GRUNDLAGEN FÜR DEN SACHPLAN ÜBERTRAGUNGSLEITUNGEN

LEITUNGSZUG STEINEN- ALTENDORF/ETZELWERK;

Erläuternder Bericht zum Objektblatt 808

vom 4. Mai 2016

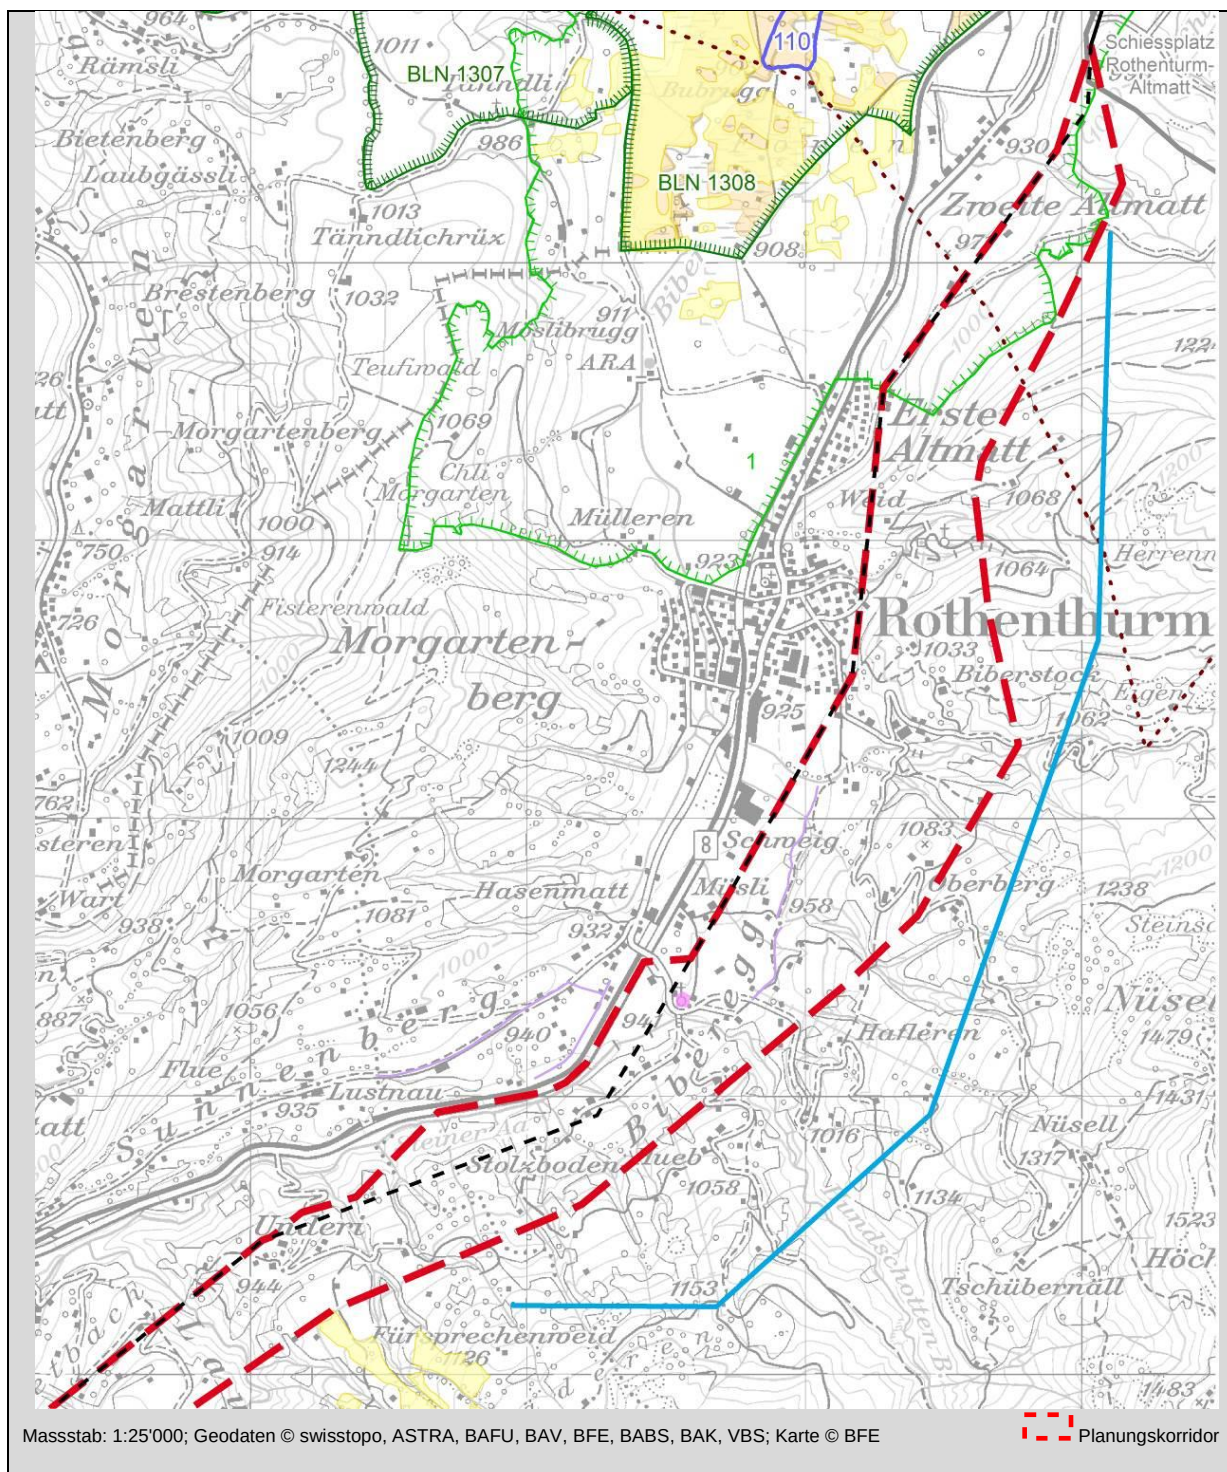
In den Stellungnahmen der Gemeinde Rothenthurm, der Bauernvereinigung des Kantons Schwyz sowie von Privatpersonen, bei welchen es sich in der Regel um vom Leitungsbauvorhaben mutmasslich betroffene Grundeigentümer handelt, wird folgende Erweiterung des Leitungskorridors in südöstlicher Richtung vorgeschlagen (blaue Linie):

Die Bauernvereinigung sowie die Privatpersonen beantragen, die Leitung in grösstmöglicher Entfernung zu den Wohnhäusern und den Ställen bergwärts bis auf knapp 1200 m.ü.M zu verlegen. Zur Begründung wird im Wesentlichen auf die nichtionisierende Strahlung sowie die Ästhetik verwiesen. Überdies wird ausgeführt, dass die Oberallmeindkorporation Schwyz als grösste potentiell betroffene Grundeigentümerin mit dem Vorhaben (d.h. einer Korridorerweiterung gemäss Vorschlag) einverstanden sei.

Vorliegend ist das koordinierte Vorgehen der Privatpersonen sowie der Bauernvereinigung grundsätzlich begrüßenswert. Ebenso ist zu begrüßen, dass mit der Kritik an der vorgesehenen Korridorführung ein konkreter Alternativvorschlag unterbreitet wird. Diesbezüglich gilt es aber festzuhalten, dass der gemäss den aktuellen Objektblättern vorgeschlagene Leitungskorridor vom Juli 2013 zwischen der Gesuchstellerin (SBB), den involvierten Bundesämtern, dem Kanton Schwyz, der Stiftung Landschaftsschutz Schweiz wie auch der Gemeinde Rothenthurm abgestimmt wurde. Er berücksichtigt die Anliegen des Natur- und Landschaftsschutzes wie auch der Raumplanung, die technischen Rahmenbedingungen sowie die Wirtschaftlichkeit in ausgewogener Weise. Demgegenüber wird die vorgeschlagene Korridorserweiterung in südöstlicher Richtung im Wesentlichen mit der nichtionisierenden Strahlung und der Ästhetik begründet. Die Aspekte Natur- und Landschaftsschutz, Raumplanung und Wirtschaftlichkeit wurden dabei nicht umfassend berücksichtigt. Aus diesem Grund erweist sich der gemäss SÜL-Dokumente vorgesehene Korridor nach wie vor als die bessere Lösung. Die entsprechenden Anträge zur Erweiterung des Planungskorridors bergwärts werden nicht berücksichtigt.
